質疑回答書

事業名：明石市新ごみ処理施設整備・運営事業

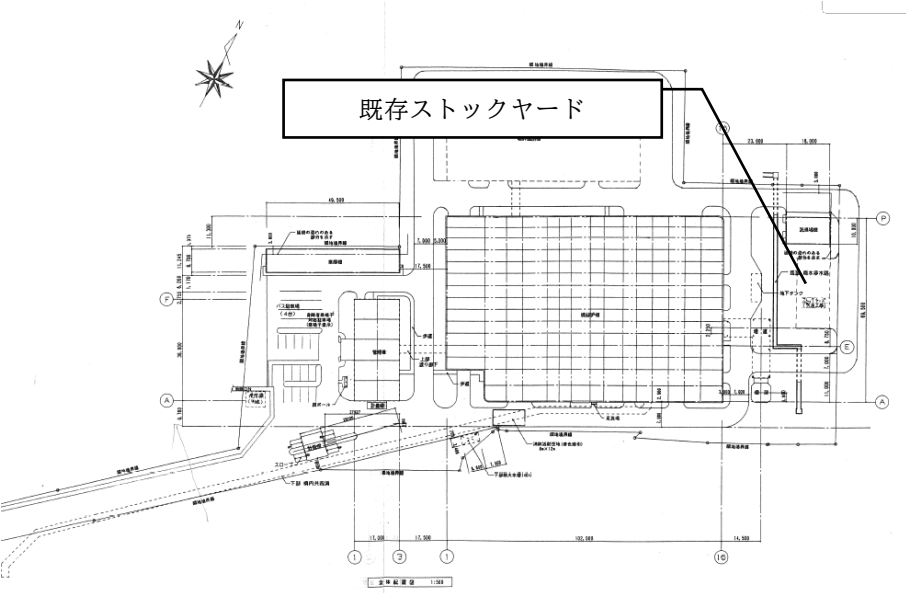
3-85	要求水準書 (案) Ⅱ 建設編	75	第4章 第6節 11 〔特記事項〕 (2)	「既存施設のストックスペースにおける貯留を可とする」とありますが、具体的な位置、範囲についてご教示ください。また、貯留を目的とする使用において、現時点で必要な改修内容がありましたらご教示ください。	既存施設のストックスペース(既存ストックヤード)は以下のとおりです。 現時点で改修内容の指定はありません。
